V Praze dne 31.7.2023
Č.j.: SURAO-2023-4621

řízení o stanovení průzkumného území pro zvláštní zásahy do zemské kůry Hrádek

**Doplnění žádosti o stanovení průzkumného území pro zvláštní zásahy do zemské kůry Hrádek na základě výzvy Ministerstva životního prostředí ze dne 16. června 2023
č. j. MZP/2023/560/1048**

Obr. 1 Plošný rozsah pásma hygienické ochrany III. stupně – povodí řeky Jihlavy k profilu čerpací stanice Rantířov

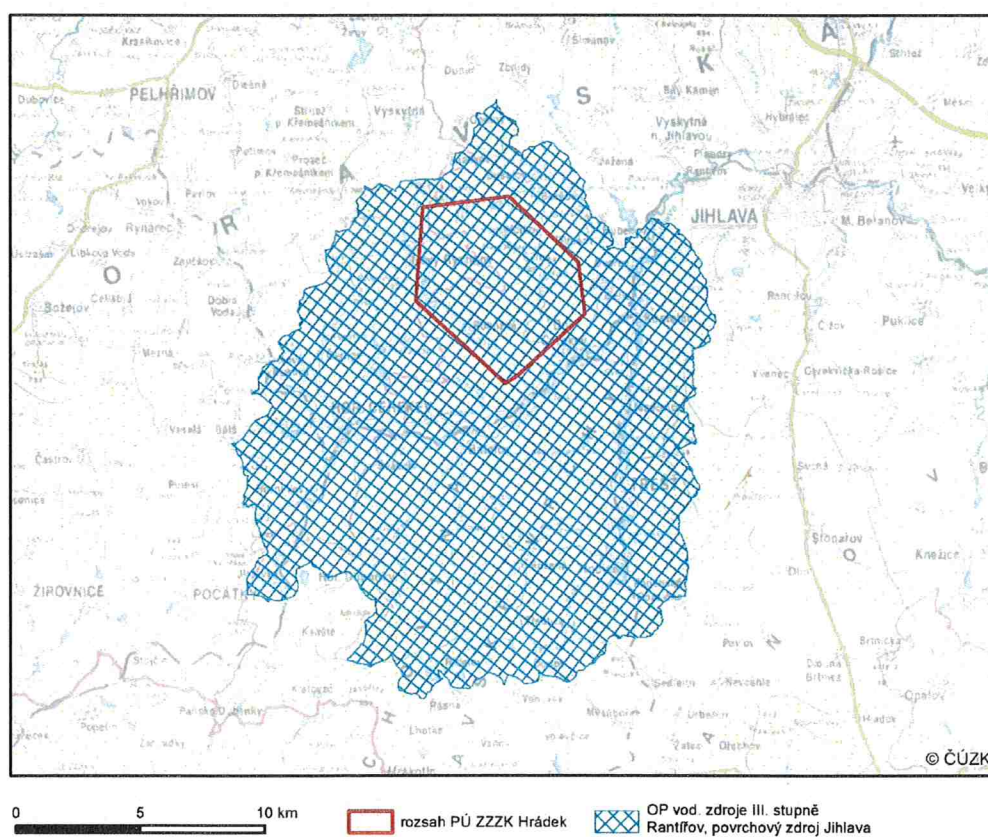
3) V části 4, kapitole 4.5 žádosti „Ochrana vod“ je uveden výčet vodních zdrojů s vyhlášenými ochrannými pásmy na území plánovaného PÚZZK Hrádek. V dokumentaci však není zmíněno pásmo hygienické ochrany III. stupně – povodí řeky Jihlavy k profilu čerpací stanice Rantířov. Je nezbytné zahrnout tuto skutečnost do obsahu žádosti a mapových podkladů ve smyslu § 4 odst. 2 písm. c) ZoGP a doplnit žádost o vyhodnocení vlivu navrhovaného PÚZZK na předmět ochrany.

Pásmo hygienické ochrany III. stupně nouzového odběru vody z řeky Jihlavy k profilu čerpací stanice Rantířov zaujímá celou plochu povodí řeky Jihlavy nad místem odběru v celkové rozloze 309,5 km² (viz Příloha č.2).

Pásmo hygienické ochrany (PHO) III. stupně vodního zdroje Rantířov bylo vyhlášeno rozhodnutím odboru vodního a lesního hospodářství ONV Jihlava. č. j. Vod.382/83-Dv.-223 ze dne 14. 3. 1983 o stanovení PHO (= dnes OP) III. stupně nouzového odběru vody z řeky Jihlavy v povodí řeky Jihlavy k profilu čerpací stanice Rantířov. V soustavě vodních zdrojů určených k zásobování skupinového vodovodu Jihlava má zdroj pouze doplňkový význam – koncepční dokumenty zaměřené na rozvoj vodovodů a kanalizací daného území (PRVK – Plán rozvoje vodovodů a kanalizací) se o využití vodního zdroje Rantířov pro posílení skupinového vodovodu Jihlava nezmiňují.

Vzhledem k plošnému rozsahu prací spojených s geologickým průzkumem vs. plošný rozsah PÚ ZZZK bude ovlivnění předmětu ochrany PHO III. stupně vodního zdroje Rantířov minimální.

Obr. 2 – Navrhované preferované a alternativní umístění povrchového areálu

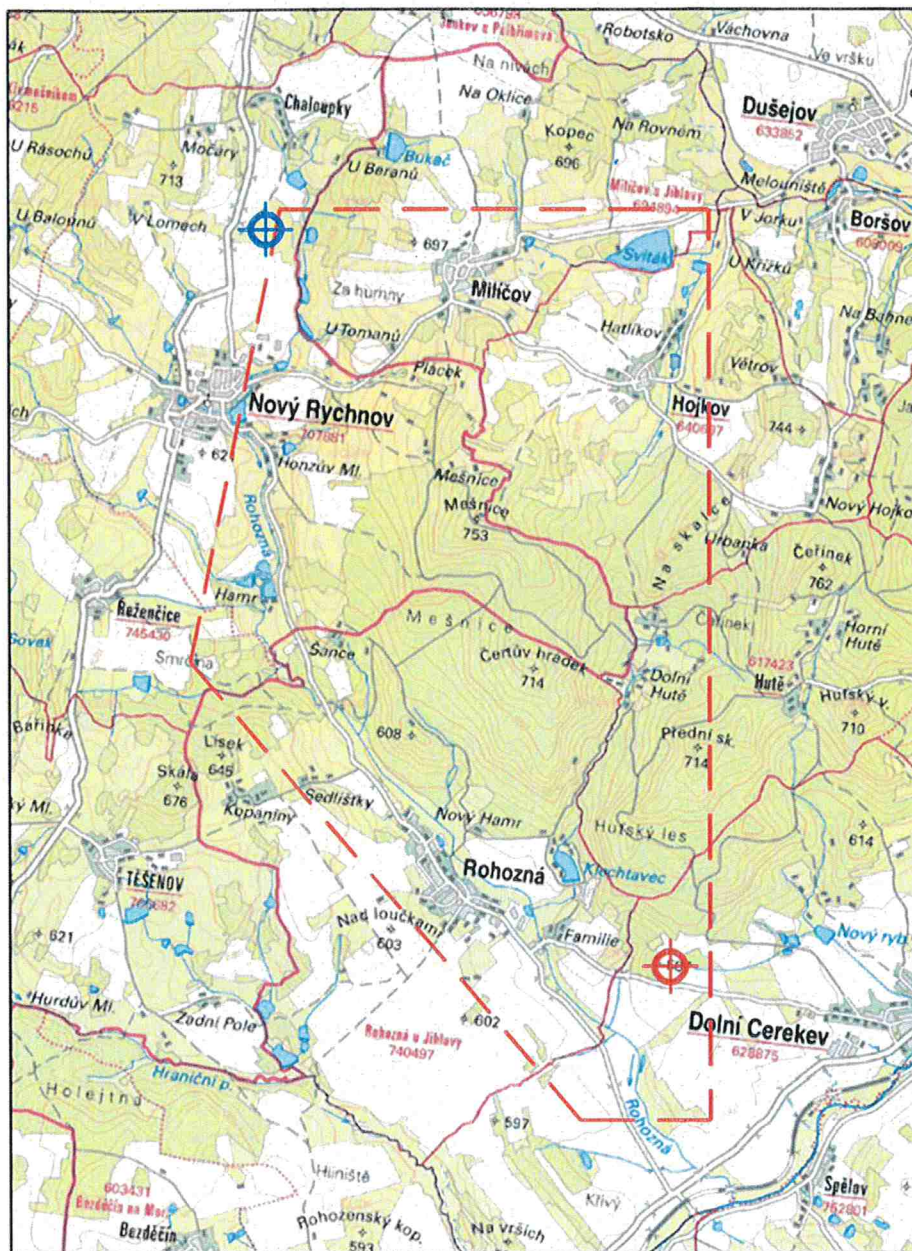
6) Doplnit podklady žádosti o rámcové parametry budoucího úložiště, a to alespoň v následujícím rozsahu: kapacita úložiště, prostorové vymezení povrchového areálu, hloubka a rozsah struktury podzemní části úložiště, předpokládaný způsob napojení areálu na dopravní a technickou infrastrukturu a harmonogram výstavby úložiště.

- Povrchový areál 1 – preferované umístění

Umístění povrchového areálu je vymezeno východně od obce Rohozná, ve středně sklonitém svahu jihozápadní orientace. Plocha povrchového areálu je tvořena zemědělskou půdou, obhospodařována je jako pole. Je zcela bez trvalé vegetace, s výjimkou lesíku uvnitř obdělávaných ploch po pravé straně polní cesty vedoucí k vysílači, který je umístěn při okraji lesního porostu Huťského lesa.

- Povrchový areál 2 – alternativní umístění

Navržené variantní umístění povrchového areálu se nachází v severozápadním rohu lokality Hrádek, severně od obce Nový Rychnov mezi silnicí II/133 a říčkou Rohozná severně od zemědělského areálu s místním názvem U buku. Navržené umístění povrchového areálu se nachází na zemědělské půdě ve svahu východní orientace.

Obr.3: Grafické vyjádření výsledku výpočtu hodnocení lokalit dle základního výpočtu

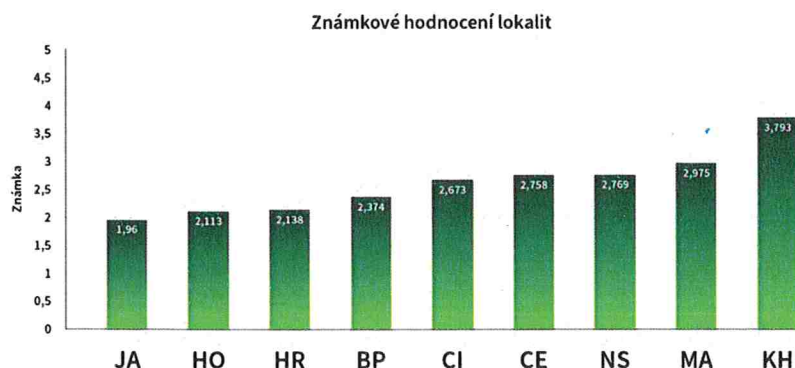
7) Doplnit vlastní text žádosti o kritéria a důvody výběru lokality „Hrádek“ mezi 4 preferované lokality. Ministerstvo nepovažuje k tomuto bodu z důvodu srozumitelnosti žádosti za dostatečné, jsou-li tyto informace součástí některého z celé řady podkladů či příloh žádosti.

Na základě provedeného druhého kroku hodnocení porovnání lokalit dle klíčových kritérií (tzn. výpočtů známkového hodnocení lokalit stanovených na základě hladin významnosti indikátorů a kritérií a jejich reprezentativních hodnot pro každou lokalitu) a následných porovnávacích výpočtů (celkem bylo provedeno 8 variant výpočtů hodnocení lokalit), se na prvních čtyřech místech objevují vždy stejné čtyři lokality (v abecedním pořadí): Březový potok, Horka, Hrádek, Janoch (ETE-jih) s drobnými obměnami ve vzájemném pořadí (Obr. 3).

Na základě provedeného multikriteriálního hodnocení má lokalita Hrádek ke zbytku lokalit relativně lepší hodnocení v následujících kritériích (dle Vondrovic et al. 2020):

Lokalita Hrádek byla nejlépe ze všech lokalit hodnocena v Kritériu K2 Dostupnost infrastruktury. Díky vysoké homogenitě horninového masivu, minimálnímu tektonickému poškození a příznivým geomechanickým vlastnostem vykazovala nejlepší hodnocení ze všech lokalit v kritériu K4 Variabilita geologických vlastností reflektujícím relativně jednoduchou a nekomplikovanou tektonickou stavbu včetně minimálního stupně křehkého a duktilního porušení horniny. S tím souvisí i relativně vysoké hodnocení v kritériu K3 Popsatelnost a predikovatelnost homogenního bloku reflektujícím především hlubkový vývoj a homogenitu vlastností horninového masivu a stupeň jeho vývoje. Vysokou známkou také disponovala v kritériu K1 Velikost homogenního horninového bloku, což je jeden ze
